Lebendige Limmat

Beurteilung des Projekts „Limmat Schlieren, Hochwasserschutz und
Revitalisierung“ aus wasserbaulicher und flussmorphologischer Sicht

**Im Auftrag des Kantons
Zürich, Amt für Abfall,
Wasser, Energie und Luft,
Wasserbau**

Wien, 08.01.2025

Abbildung 2: Beispiel Längsverbau mit Blockdepot und Filterschicht unter dem Blockdepot (QP 27.891 aus Datei LeLi_P10_QP Gaswerk_071124.pdf)

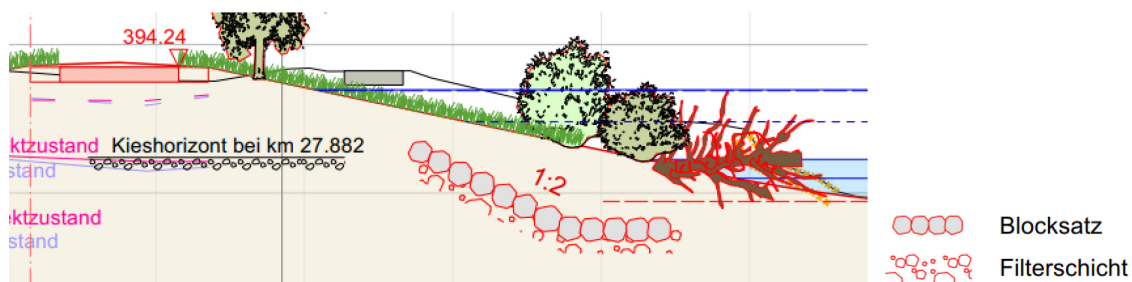
In einigen der zur Verfügung gestellten Querprofile ist ein **Längsverbau** mit Neigung 1:2 und einem vorgelagerten, horizontal ausgeführten, 1-lagigen Blockdepot auf einer Filterschicht zu sehen (z.B. linkes Ufer in QP 28.090 und weiter flussab, siehe Beispiel in

Abbildung 2). Die Steine aus dem horizontalen Blockdepot verlängern bei großen Kolken den geneigten Längsverbau. Das heißt die Blöcke werden frei gespült und sinken ab. Aus diesem Grund ist unter dem horizontalen Blockdepot eine Filterschicht wirkungslos und daher auch nicht notwendig. **Die Größe des Blockdepots ist auf die möglichen Kolk-tiefen zu bemessen.** Je nach erforderlicher Größe des Blockdepots ist auch eine zweilagige Ausführung in Betracht zu ziehen, da damit der Baugrubenaushub reduziert werden kann. Bei der Auswahl der Blockgrößen wird empfohlen diese so zu wählen, dass sie von der Strömung gerade nicht abtransportiert werden können. Größere Blöcke können leichter in den Untergrund einsinken und bieten daher weniger Schutz für die Uferböschung.

Abbildung 3: Querschnitt eines Hochwasserschutzdammes aus dem Vorprojekt
 (Datei 85W-723_LiS_A1.1_TechnischerBericht_230224.pdf)

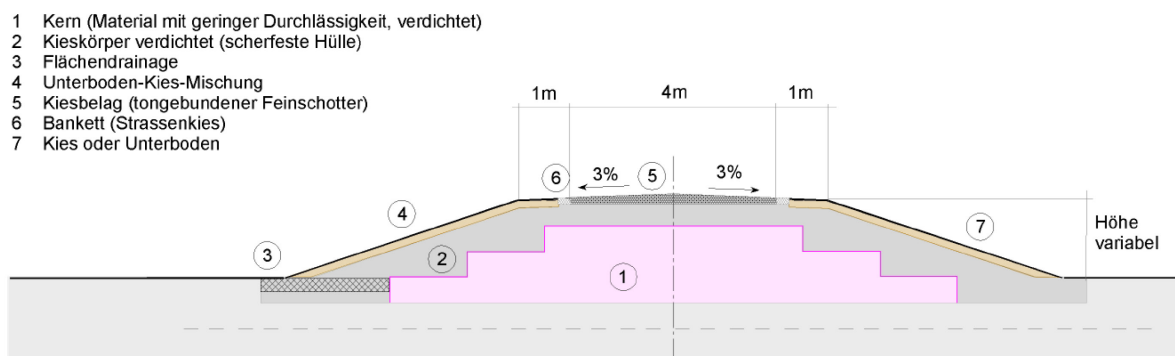
Im Technischen Bericht des Vorprojekts ist auf Seite 48 in Bild 30 ein möglicher Dammquerschnitt dargestellt (Abbildung 3). Es ist dies ein innerer Körper aus wenig durchlässigem, verdichtetem Feinmaterial mit einer scherfesten Hülle aus Kies.

Es ist generell zu empfehlen Hochwasserschutzdämme mit einem inneren Kern aus wenig durchlässigem (bindigem) Material herzustellen. Bei nicht bindigem Material führt jede mit dem Einstau verbundene Durchsickerung des Dammes zu innerer Erosion (Suffosion) von Feinteilen und damit zu einer Verschlechterung der Qualität des Dammkörpers (vermehrte Durchsickerung, Setzungen durch entstandene Hohlräume). Die oben erwähnten langen Einstauzeiten erfordern auf jeden Fall einen dichten Kern, wobei dies je nach Materialverfügbarkeit und Kosten auch mit anderen Methoden wie z. B. Dichtwänden erfolgen kann.

Abbildung 5: Flussteiler Betschenrohr (aus Datei LeLi_BP_P7_Sit_Betschenrohr_241031.pdf)

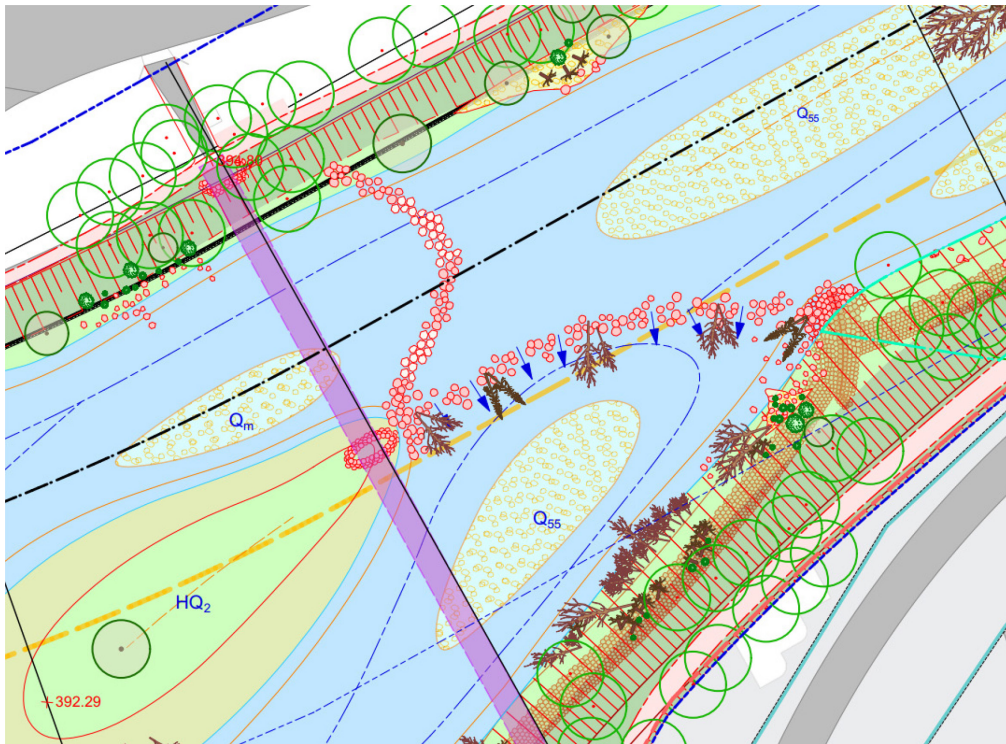
Entsprechend den übermittelten Plänen aus dem Bauprojekt besteht der Flussteiler aus zwei Bereichen. Die Trennung erfolgt durch den Pfeiler der neuen Brücke Gasisteg und eine flussab anschließende, nur bei Hochwässern größer als etwa HQ₂ überflutete Insel (Abbildung 5). Rechts vom Pfeiler des neuen Gasistegs ist eine geschlossene Steinreihe mit zwei abgesenkten Bereichen vorhanden (die Steine sind heller gezeichnet). Die gekrümmte Länge beträgt geschätzt ca. 65 m. Links vom Pfeiler beträgt die Länge des Flussteilers geschätzt ca. 85 m. Diese Steinreihe weist mehrere, ca. 1,5 m breite Lücken für eine sohlengleiche Durchströmung auf. Entsprechend den Angaben im Technischen Bericht des Vorprojekts (Seite 72 und 73) ist die Fahrrinne für Boote im rechten Bereich vorgesehen. Die Lücke ohne Findlinge ist im Vorprojekt mit einer Breite von 10 m geplant. Im Situationsplan zum Bauprojekt ist eine 10 m breite Lücke ohne Findlinge nicht ersichtlich. Es bestehen nur zwei abgesenkte Bereiche mit 10 und 15 m Breite, wobei der 15 m Bereich als Schifffahrtsrinne bezeichnet ist.

Der geplante Flussteiler definiert die Sohlenhöhen am Beginn der beiden Teilgerinne und regelt damit die Aufteilung des Gesamtabflusses auf die beiden Gewässeräste. Er verhindert, dass sich in einem Ast eine Rinne ausbildet und damit der zweite Ast weniger Wasser erhält und damit sowohl die morphologische Aktivität als auch die ökologische Wirkung reduziert wird.

Aus den vorliegenden Plänen ist derzeit noch nicht klar, wie die Höhenlagen des Flussteilers über die Gewässerbreite ausgeführt werden soll. Wenn die Steine an den Ufern und im Bereich des Brückenpfeilers höher liegen kann in Ergänzung zur Bogenform im Grundriss eine zusätzliche Ablenkung der Strömung vom Ufer und vom Brückenpfeiler erreicht werden.

Da morphologische Prozesse immer wieder anders ablaufen als erwartet, kann mit der Ergänzung oder Entfernung von Steinen später relativ einfach in die Durchflussaufteilung zwischen den beiden Flussarmen eingegriffen werden.
